Keuringsverslag van een elektrische laagspanning- en zeer lage spanningsinstallatie

NIET CONFORM

Straatnaam Hortensiastraat
Huisnummer 1
Busnummer
Postcode 1800
Gemeente Vilvoorde
Land België

Controlebezoek van een huishoudelijke elektrische installatie van voor 1981 volgens (KB 08/09/2019) - AREI Boek 1- hoofdstuk 8.4.3. en 4.2.4.3. en 8.2.1

Afbeelding schakel- en verdeelbord:

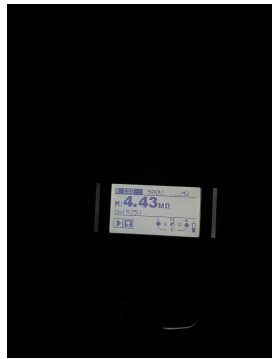
- I1.01 Ééndraadschema van de installatie is niet aanwezig. (Boek 1 Afdeling 2.12 - 2.13 en 3.1.2)
- I1.03 Situatieschema van de installatie is niet aanwezig. (Boek 1 Afdeling 2.12 - 2.13 en 3.1.2)

- I5.01 De aanduiding van de stroomkringen en/of apparatuur, aansluitklemmen, enz dient aangebracht of vervolledigd te worden. (Boek 1 Onderafdeling 3.1.3.1. en 3.1.3.3.A. en 5.1.6.1)

- I5.02 Elke elementaire stroombaan moet met een hoofdletter aangeduid worden. Elk lichtpunt, contactdoos, moeten genummerd worden in volgorde gezien vanaf de beschermingsinrichting tegen overstroom. (Boek 1 onderafdeling 3.1.2.1.)

- I6.04 Een differentieelstroombeschermingsinrichting met een gevoeligheid van 30mA is te plaatsen voor installaties van badkamer, wasmachine, vaatwas, droogkast en/of gelijkaardige toestellen. Deze dient ondergeschikt te zijn aan de hoofddifferentieelstroombeschermingsinrichting (Boek 1 Onderafdeling 7.1.4.3. en 4.2.4.3.)

- I6.08 Er is geen ondergeschikte differentieelstroombeschermingsinrichting met een gevoeligheid van max. 30mA geplaatst voor de volgende stroombanen: de contactdozen die niet bestemd zijn voor de voeding van de vaste of vast opgestelde toestellen en machines, de verlichting, de ruimten die een bad en/of een douche bevatten, de wasmachines, de droogkasten en de afwasmachines. (boek 1 onderafdeling 4.2.4.3.b)

- I7.01 De smeltzekeringhouders of houders van kleine vermogensschakelaars met pennen met een sectie kleiner dan 10mm² zijn niet voorzien van kalibreerelementen. (Boek 1 Onderafdeling 5.3.5.5.A.)

- I8.06 Wanneer een geleider met blauwe isolatie aanwezig is, moet die voor de nulgeleider gereserveerd worden indien deze aanwezig is in de betrokken stroomkring. (Boek 1 Onderafdeling 5.1.6.2.)

- I8.15 Het gebruik van verdeelstekkers is enkel toegelaten bij aansluiting van snoeren op de vaste installatie, vaste aansluiting is dus verboden. (Boek 1 Onderafdeling 5.2.6.2.)

- I8.18 De kleurcode van de geleider(s) dient gerespecteerd te worden. De voormelde kleurcombinatie moet aanwezig zijn over de gehele lengte van de geïsoleerde geleider(s). (Boek 1 Onderafdeling 5.1.6.2.)

- I9.02 Loshangende schakelaars, contactdozen en/of aftakdozen dienen degelijk bevestigd te worden. (Boek 1 Afdeling 1.4.1. & 1.4.2)
- N3 Het is niet uitgesloten dat bij een nacontrole bijkomende inbreuken worden vastgesteld bij voorleggen schema's.
